И. о. заведующего
МАДОУ г. Нижневартовска
ДС №77 «Эрудит»
И.Р. Ямилова
Приказ №235 от 18.06.2021г.

ПАСПОРТ
доступности объекта
социальной инфраструктуры
(ОСИ) №1

Акт обследования
объекта социальной инфраструктуры к паспорту доступности ОСИ
№ 117-2021

Фото 21

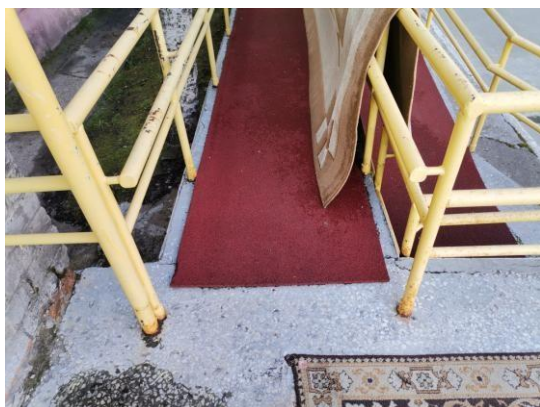
2.2	Пандус (наружный)	Есть	---	17,18,19, 20,21	- Пандус имеет на нормативный уклон в нарушение п 6.1.2 СП 59.13330.2016; Оборудован перилами, не соответствующи ми 6.2.12 СП	К	Привести в соответствие требованиям СП. 59.13330.2016. п.6.1.2, 5.1.11, 6.2.12 ГОСТ Р 51261; снабдить пандус перильным ограждением в соответствии с	- Покрытие пешеходных дорожек, тротуаров, съездов, пандусов и лестниц должно быть из твердых материалов, ровным, не создающим вибрацию при движении по нему, толщину швов между

<p>59.13330.2016, ГОСТ Р 51261-2017;</p> <p>- Поверхность пандуса покрыта покрытием в нарушение п.5.1.11 СП 59.13330.2016;</p>		<p>требованиями СП 118.13330.2012, ГОСТ Р 51261-2017</p> <p>Устройства опорные стационарные реабилитационные;</p> <p>- обеспечить покрытие пандуса в соответствии с требованиями п.5.1.11 СП 59.13330.2016;</p>	<p>элементами покрытия принимать не более 0,01 м. Их поверхность должна обеспечивать продольный коэффициент сцепления 0,6-0,75 кН/кН, в условиях сырой погоды и отрицательных температур - не менее 0,4 кН/кН. в соответствии с требованиями п.5.1.11, СП 59.13330.2016.</p> <p>Обеспечить наличие перильного ограждения и поручней в соответствии с требованиями СП. 59.13330.2016, ГОСТ Р 51261-2017.</p> <p>Важно!</p> <p>Произвести установку перильного ограждения в соответствии с требованиями ГОСТ и СП, с обязательным наличием нетравмирующих завершений, с удлинением в пределах 0,3 м., относительно марша пандуса.</p> <p>Как компенсирующее мероприятие обеспечить наличие кнопки вызова помощи, провести инструктаж и</p>

Фото 32

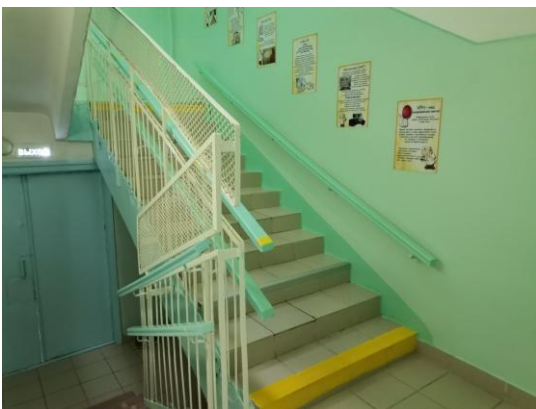
других вертикальных поверхностях, должны иметь закругленные края и не выступать более чем на 0,1 м на высоте от 0,7 до 2,1 м от уровня пола;
3.2	Лестница (внутри здания)	Есть	---	30,31,32, 33,34,35, 36	<p>Перила лестничных маршей не соответствуют предъявляемым требованиям СП 59.13330.2016, ГОСТ);</p> <p>Отсутствует контрастная маркировка оконечных ступеней лестничных маршей;</p> <p>Отсутствует тактильная маркировка продолжительно сти лестничных маршей;</p>	С, О	<p>Предусмотреть возможность замены перильного ограждения лестничных маршей с приведением в соответствие действующим требованиям ГОСТ и сводов правил, регламентирующих данную категорию;</p> <p>После проведения вышеуказанных работ, обеспечить наличие тактильно-контрастной и контрастной маркировки лестничных маршей;</p>	<p>- Требуется замена ограждения маршевых лестниц, расположенных между этажами здания, с установкой одноуровневых поручней (высота 0,9 м.) снабженных нетравмирующих завершением, с удлинением в пределах 0,3 м., относительно марша лестницы (СП. 59.13330.2016. р. 5., п.5.1., ГОСТ Р 51261).-</p> <p>Обустройство противоскользящей полосы на проступях ступеней каждого лестничного марша. Краевые ступени лестничного марша обустроить одной или несколькими противоскользящими полосами, контрастными с поверхностью ступени, (например желтого цвета), имеющие общую ширину в</p>

Фото 38

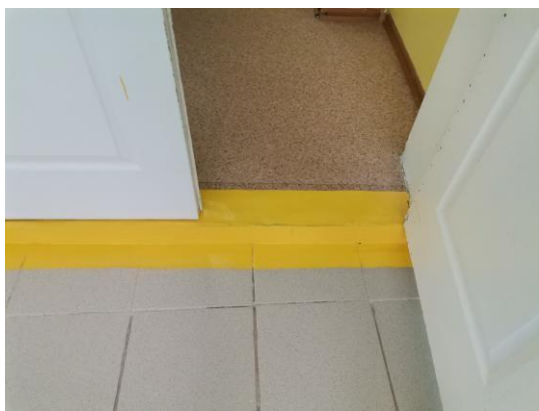
3.5	Дверь	Есть	---	39,40,41, 42,43	<p>Отсутствуют контрастные сочетания цветов в применяемом оборудовании: (Дверь-стена, дверь-ручка.), не соответствует п. 6.4.1. СП 59.13330.2016</p> <p>Высота порога превышает допустимые значение 0,014м, что не соответствует п. 6.1.5 СП 59.13330.2016</p>	С, К, О	<p>Обеспечить контрастную маркировку дверных проемов всех помещений участвующих в процессе предоставления услуг людям с инвалидностью и МГН;</p>	<p>Обеспечить специальные устройства (пандус перекатной/пороговый) либо замену дверей с учетом требований п. 6.1.5 СП 59.13330.2016;</p> <p>- Обеспечить контрастную маркировку дверного проема, либо лентой, либо методом окрашивания не менее 50 мм шириной по периметру проема, в рамках исполнения, дополнительно нанести контрастную маркировку ручек двери, в рамках исполнения п. 6.4.1. СП 59.13330.2016</p>

Фото 67

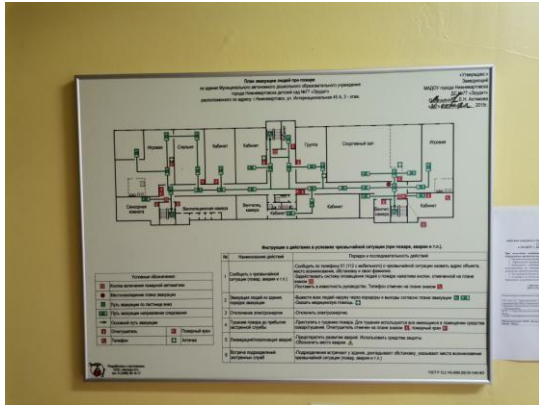
6.1	Визуальные средства	Есть	---	67,68,69,70	Нарушение действующих норм СП 59.13330.2016	К, О, Г, У	Привести в соответствие с действующими нормами, регламентирующими данное требование (СП 59.13330.2016);	Обеспечить наличие в составе системы навигации на объекте (световой маяк; контрастные маркировки дверей, ручек дверей; информационные таблички и т.д.), фотолюминесцентной эвакуационной системы с размещением на путях движения и эвакуации посетителей, включая людей с инвалидностью и МГН;

Фото 71

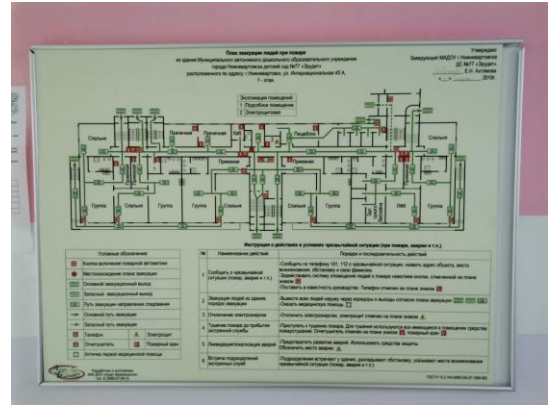
6.3	Тактильные средства	Есть	---	71	Нарушение действующих норм СП 59.13330.2016	С	Привести в соответствие с действующими нормами, регламентирующими данное требование (СП 59.13330.2016);	Обеспечить наличие в составе системы навигации на объекте (тактильные мнемосхемы; информационно - тактильные таблички и т.д.)
	Общие требования к зоне	Нет	---	---	---	---	---	---
